衡东一大浦天然气支线（站场工艺设备）项目第一标：红茶亭站段澄清答疑公告（招标编号：HNXZ-2019-ZB01-XMZB-0573-05）

# 衡东— 大浦天然气支线（站场工艺设备）项目第一标段：红茶亭 站澄清答疑

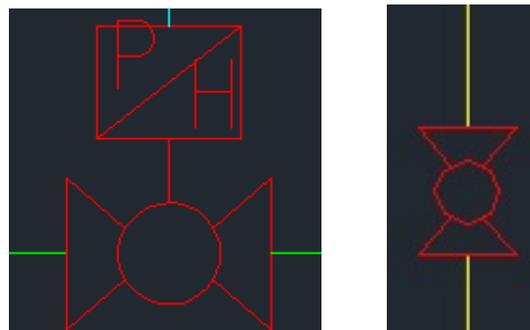
31、工艺流程图中放散系统阻火器前的绝缘接头是否需要提供？是否为埋地绝缘接头，散件提供？

32、请问工艺流程图中以下球阀是否为全焊接球阀？是否对球阀袖管长度有要求？

**回复：消音器规格见设备清单。**

**回复：绝缘接头为埋地，散件提供。**

**回复：是。**
